Addenda au dossier : 3211-16-013
Réponses aux questions pour la demande de
modification du décret 914-2009 de la
Mine Canadian Malartic

Projet de traitement de minerai à forfait en provenance de
la mine Goldex à l'usine du projet minier Canadian Malartic
par Mines Agnico Eagle Limitée

12 avril 2026

DEMANDE DE RENSEIGNEMENTS SUPPLÉMENTAIRES ET D'ENGAGEMENTS

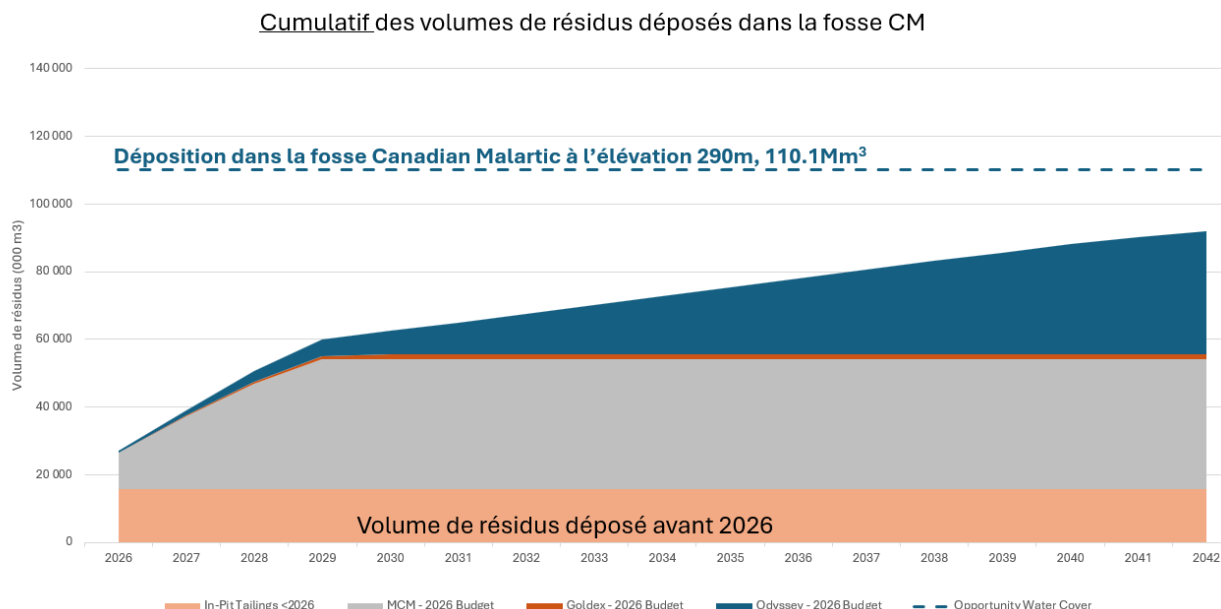
L'initiateur doit donner de plus amples explications en lien avec la gestion des résidus miniers provenant de la mine Goldex, notamment la quantité de résidus qui seront produits, leur mode de gestion et le volume d'entreposage requis au regard de la capacité disponible. L'initiateur doit fournir un échéancier du volume de résidus produits prévu par année.

Chaque tonne de minerai transformé à l'usine de traitement du minerai de Canadian Malartic produit approximativement une tonne de résidus. Ainsi, pour un traitement journalier du minerai estimé à 1500 tonnes par jour provenant de la mine Goldex, environ 547 500 tonnes de résidus miniers seront produites annuellement. En se basant sur une densité de résidus à 1,525 t/m³, le volume annuel moyen de résidus qui sera généré par le traitement du minerai de Goldex est estimé à 359 000 m³.

Les résidus miniers produits seront déposés dans la fosse Canadian Malartic, actuelle aire d'accumulation des résidus miniers produits par l'usine de traitement du minerai. La fosse Canadian Malartic possède la capacité nécessaire pour accueillir ce volume supplémentaire de résidus miniers (voir graphique). L'échéancier ainsi que le volume estimé de résidus qui sera produit par année est le suivant :

L'échéancier et les volumes estimés sont sujets à changement en fonction de la date d'obtention des autorisations ainsi que des volumes de minerai qui seront extraits annuellement de la zone sud de la mine Goldex. Le graphique ci-dessous a pour objectif de démontrer la capacité de la fosse Canadian Malartic d'entreposer le volume supplémentaire de résidus miniers issus du traitement de minerai de Goldex sur l'ensemble de la durée de vie du site Canadian Malartic. Il s'agit d'un

cumulatif des volumes de résidus prévus d’être accumulés annuellement dans la fosse Canadian Malartic pour l’ensemble des contributeurs (MCM-Fosse Barnat, Odyssey et Goldex).
